**AVIS RELATIF À LA PROTECTION
CONTRE LES EVENTUELS EFFETS NOCIFS ET NUISANCES
PROVOQUÉS PAR LES RAYONNEMENTS NON IONISANTS
GÉNÉRÉS PAR DES ANTENNES ÉMETTRICES STATIONNAIRES**

Commune : FRAMERIES - Exploitant : PROXIMUS

Référence exploitant : 65FRZ_00

Rapport n° 845 / 2025

Figure 1 : Vue en plan des lieux de séjour et des points de contrôle

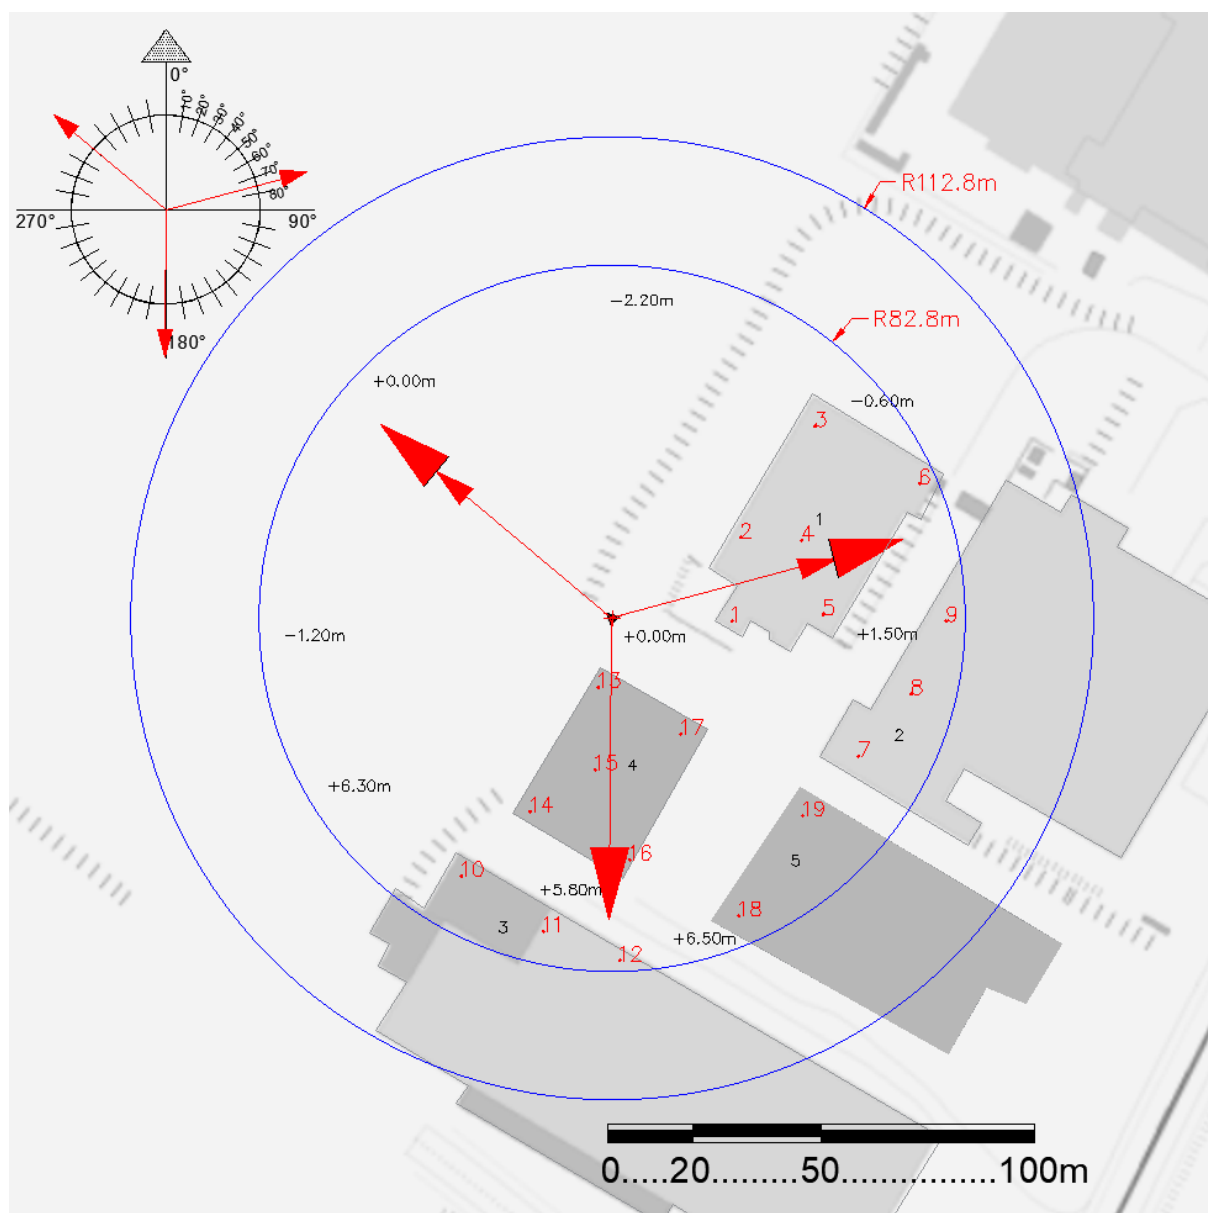
N° point de contrôle	LS	Atténuation (dB)	Indice d'exposition relatif à la limite par installation IE_i
12	3	3,0	0,389
18	5	3,0	0,312
11	3	3,0	0,277
10	3	3,0	0,132
19	5	3,0	0,098
6	1	3,0	0,096
9	2	3,0	0,090
16	4	3,0	0,073
14	4	3,0	0,063
15	4	3,0	0,058
5	1	3,0	0,048
13	4	3,0	0,048
4	1	3,0	0,048
8	2	3,0	0,043
17	4	3,0	0,037
3	1	3,0	0,037
1	1	3,0	0,036
2	1	3,0	0,032
7	2	3,0	0,031

En ce qui concerne les antennes de l'installation mentionnées dans le tableau 1, la distance maximale à laquelle la limite pourrait être atteinte, à l'extérieur, est égale à 96,9 m. S'il n'y a pas de LS à une distance inférieure, les antennes respectent forcément la limite d'immission.

Dans le cas des LS situés à l'intérieur des bâtiments, une atténuation d'obstacle est prise en compte et il en résulte que la distance maximale à laquelle la limite pourrait être atteinte se réduit à 68,7 m.

Figure 2 : Vue en plan des installations d'antennes dans un rayon de 300 mètres autour de l'installation faisant l'objet de la demande d'avis

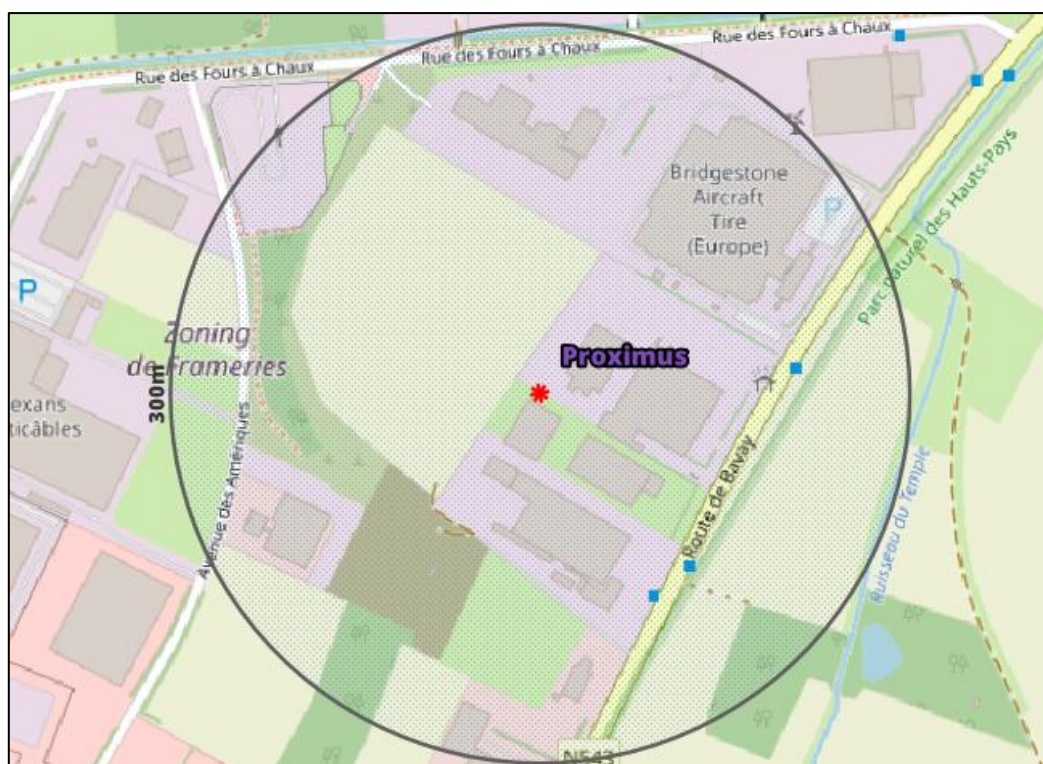
Compte tenu des considérations ci-dessus, il apparaît que l'intensité du rayonnement électromagnétique généré, dans les lieux de séjour situés dans un rayon de 300 mètres autour de l'installation référencée dans le paragraphe 2, par l'ensemble des antennes émettrices stationnaires de l'ensemble des exploitants du même site d'antennes émettrices stationnaires respecte la limite fixée à l'article 4, § 2 du décret.
